锅屋百迪精密机械
(苏州)有限公司

关于密封环的规格变更说明

密封环 “FSRN-HD”

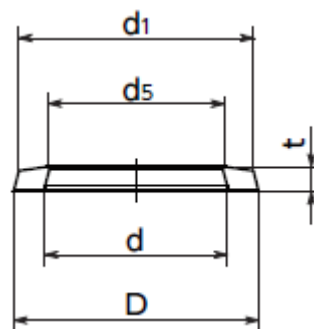
因制造方面的原因，外径及内径尺寸发生如下变更。
本次变更不会对产品性能造成影响。

| 型号 | d1 | | d | | D | | d5 |
| | 变更后 | 变更前 | 变更后 | 变更前 | 变更后 | 变更前 | 追加 |
| FSRN-12-8-2-HD | 11.2 | 11.25 | 7.8 | 7 | 11.9 | 12.35 | 7.1 |
| FSRN-14-10-2-HD | 13.2 | 13.25 | 9.8 | 9 | 13.9 | 14.35 | 9.1 |
| FSRN-16-12-2-HD | 15.1 | 15.25 | 11.7 | 11 | 15.8 | 16.35 | 11.0 |
| FSRN-18-14-2-HD | 17.0 | 17.25 | 13.6 | 13 | 17.7 | 18.35 | 12.9 |
| FSRN-21-17-2-HD | 19.9 | 20.25 | 16.4 | 16 | 20.5 | 21.35 | 15.7 |
| FSRN-22-18-2-HD | 20.8 | 21.25 | 17.4 | 17 | 21.4 | 22.35 | 16.7 |
| FSRN-25-21-2-HD | 23.6 | 24.25 | 20.2 | 20 | 24.3 | 25.35 | 19.5 |
| FSRN-30-26-2-HD | 28.5 | 29.25 | 25.1 | 25 | 29.2 | 30.35 | 24.4 |
